地方独立行政法人
北海道立総合研究機構

判定業務における審査側からの 主な質疑事項

建築性能試験センター 安全性能部

(2) 積載荷重の設定根拠

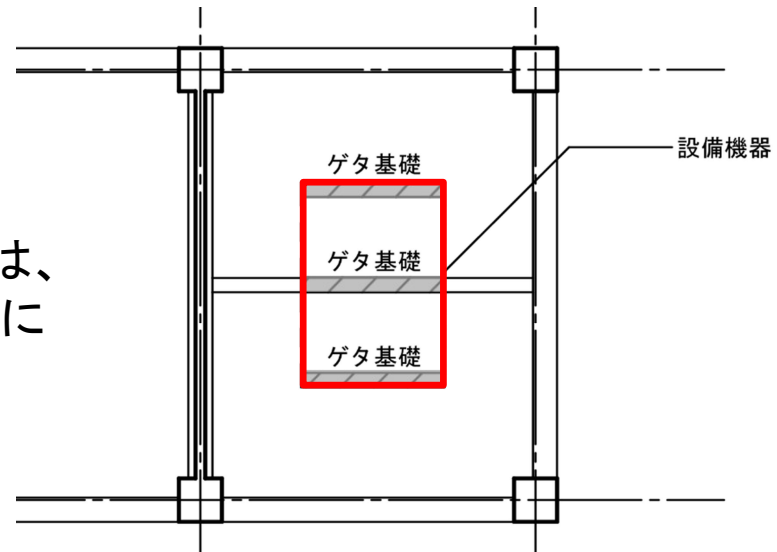
設備機器を均し荷重とし考慮した場合には、スラブ・小梁設計用荷重時の荷重集中度について配慮が必要

(1)、(2) RC造の片持ちスラブの基端応力処理と局部震度について

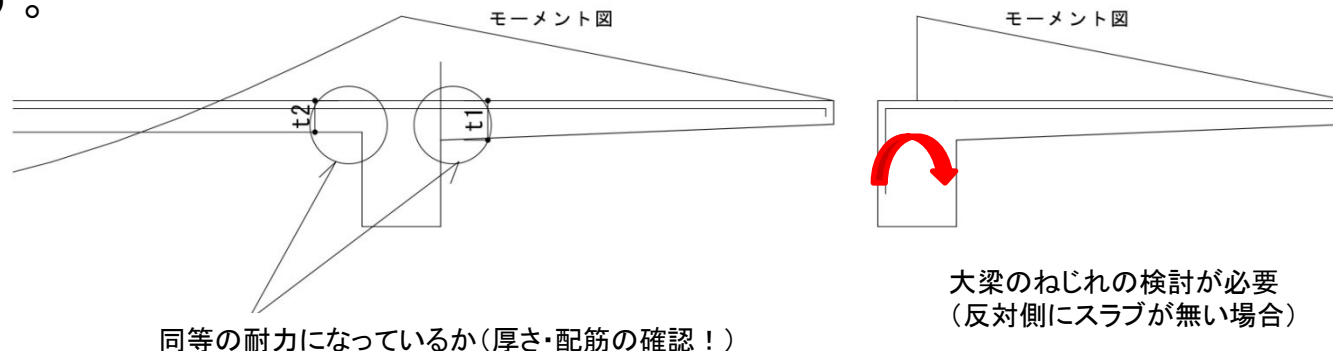
片持ちバルコニーその他これらに類する建築物の外壁から2mを超えて突出する部分は、鉛直震度に対して当該部分及び**当該部分が接続される構造耐力上主要な部分**に生じる力を計算し安全であることを確認する必要がある。反力を受けるスラブは、片持スラブ基端と同厚・同配筋以上（同等耐力以上）のスラブを連続させる等反力を処理する必要があります。

建物規模によらず、鉛直震度の考慮は必要です。

片持スラブの出方向と直交方向の『**梁ねじり耐力**』で負担できる場合もあります。ただし、梁のねじれに対する設計が必要で、軸方向筋やせん断補強筋が増加する場合もあります。

腹筋を軸方向筋として使用する場合には、端部の定着について図面に記載が必要です。

(9) 耐震壁の開口補強筋の検討に用いる設計用せん断力

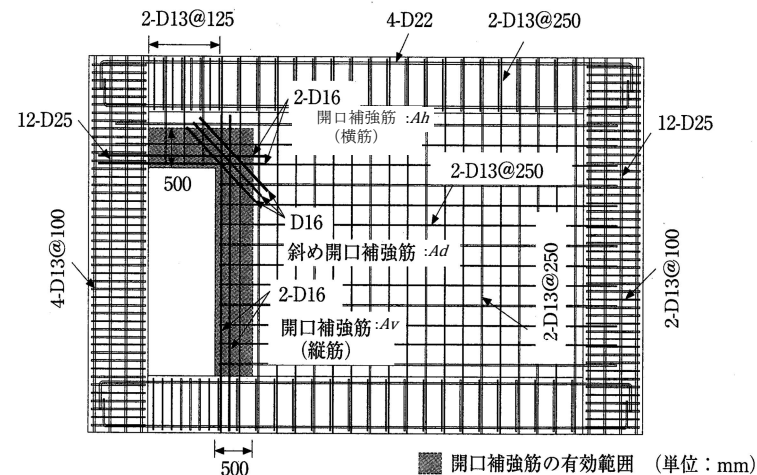
せん断破壊する 耐震壁	せん断終局強度を負担できる 開口補強筋量
上記以外の 耐震壁	メカニズム時応力の 1.25倍

RC規準 19条「壁部材の算定」第5(開口補強)に従い算定

(8) 杭先端以深のボーリングN値が計測されていない

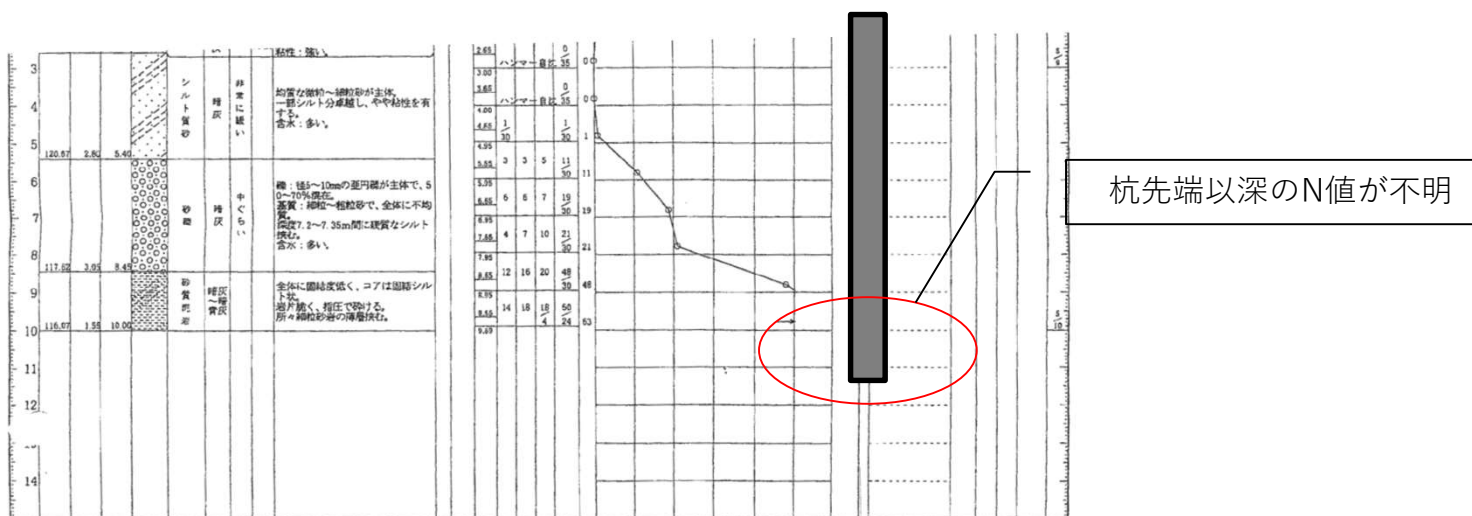
杭先端が、土質柱状図の範囲を超えていることがあります。計画段階で、周辺のボーリングデータや周辺の地盤図等から当該敷地の地層構成を事前に把握し、杭の長さやボーリング長さを予測しておきましょう。また、先端地盤が**支持層と判断される層厚であることを確認**してください。(杭径の5倍以上の範囲)

また、**硬い地盤が現れて、すぐにボーリングを終了すると、その下の層の確認ができませんので注意が必要です。**

施工段階では、**支持層への到達の確認を確実に**行うことが重要です。

(1) 電算入力の独立水平変位の指定節点について (体育館や講堂などの上部吹き抜け部分など)

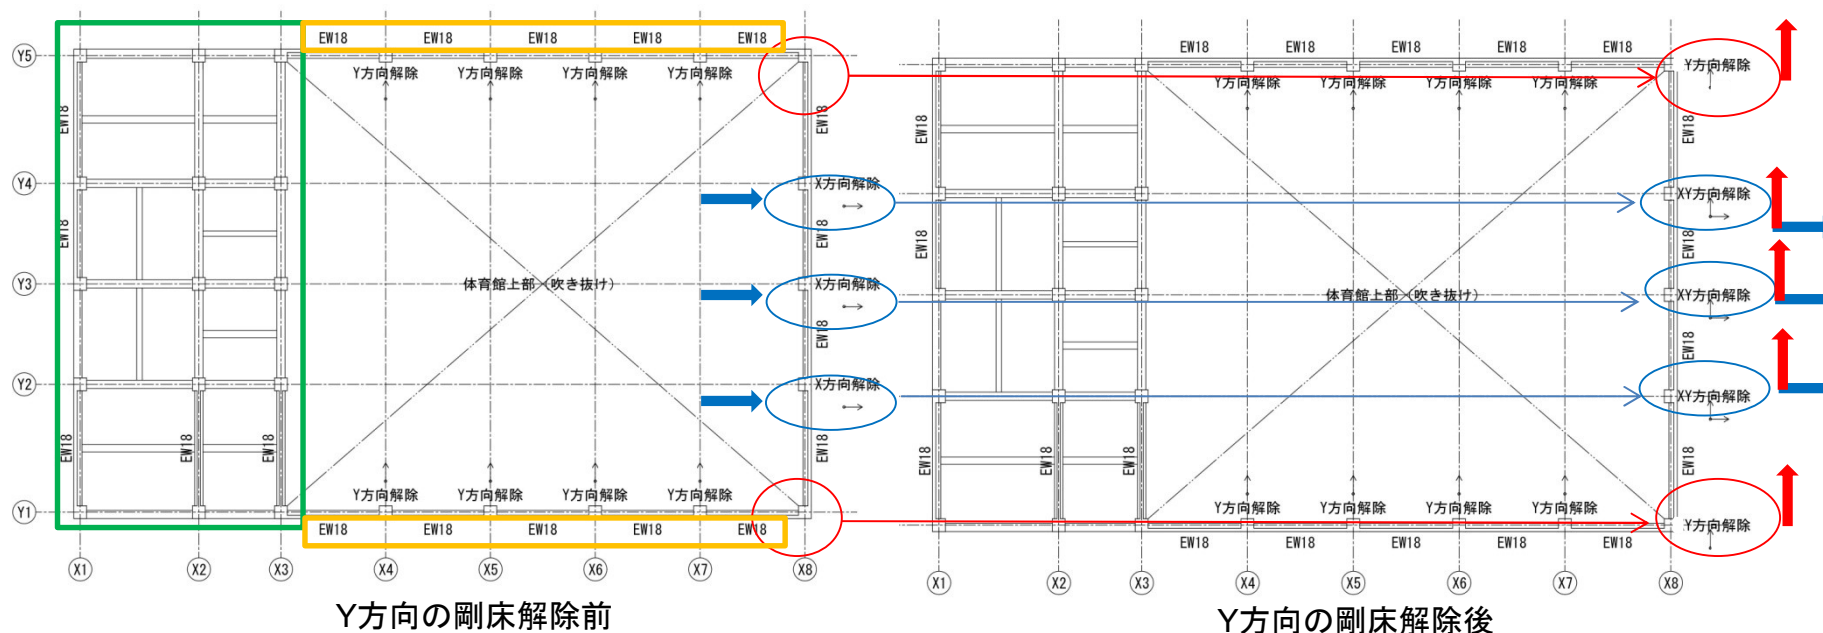
下図のように、体育館や講堂などの上部吹き抜け部分は、剛床を解除しなければいけません。X8通りのY方向の解除を忘れると、Y方向地震時にX8通りの地震時の負担せん断力が過大になり、その他のフレームの負担せん断力が過少に評価されてしまいます。特にX8-Y1、X8-Y5の節点で剛床解除を忘れていたケースが、見られます。
